Acuerdo 988 Por el cual se aprueba la incorporación del cambio en los límites de generación y absorción de potencia reactiva de las unidades de la planta de generación Salvajina y las respectivas curvas de carga

988

6 Julio, 2017

SALVAJINA 1

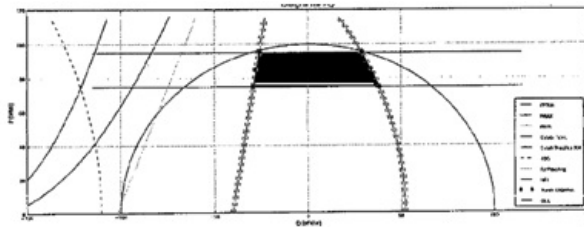
Unidad	Parámetro a Modificar	Valor Anterior	Valor Nuevo
Salvajina Unidad 1	Cap Gen reactivos (Mvar) en 95 MW	45	29
	Cap Gen reactivos (Mvar) en 85 MW	45	34
	Cap Gen reactivos (Mvar) en 75 MW	45	38
	Cap Abs reactivos (Mvar) en 95 MW	-45	-26
	Cap Abs reactivos (Mvar) en 85 MW	-45	-28
	Cap Abs reactivos (Mvar) en 75 MW	-45	-29

SALVAJINA 2

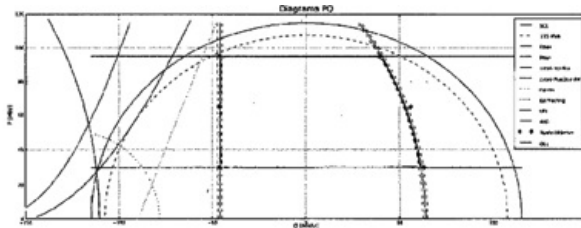
Unidad	Parámetro a Modificar	Valor Anterior	Valor Nuevo
Salvajina Unidad 2	Cap Gen reactivos (Mvar) en 95 MW	45	40
	Cap Gen reactivos (Mvar) en 65 MW	45	56
	Cap Gen reactivos (Mvar) en 30 MW	45	63
	Cap Abs reactivos (Mvar) en 95MW	-45	-46
	Cap Abs reactivos (Mvar) en 65 MW	-45	-46
	Cap Abs reactivos (Mvar) en 30 MW	-45	-46

SALVAJINA 3

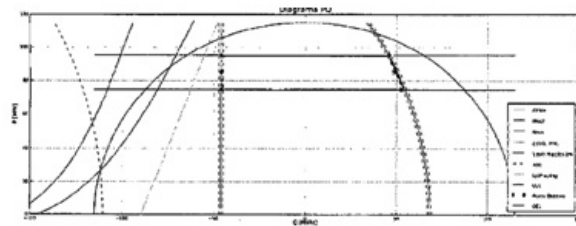
Unidad	Parámetro a Modificar	Valor Anterior	Valor Nuevo
Salvajina Unidad 3	Cap Gen reactivos (Mvar) en 95 MW	45	46
	Cap Gen reactivos (Mvar) en 85 MW	45	49
	Cap Gen reactivos (Mvar) en 75 MW	45	53
	Cap Abs reactivos (Mvar) en 95 MW	-45	-46
	Cap Abs reactivos (Mvar) en 85 MW	-45	-46
	Cap Abs reactivos (Mvar) en 75 MW	-45	-46
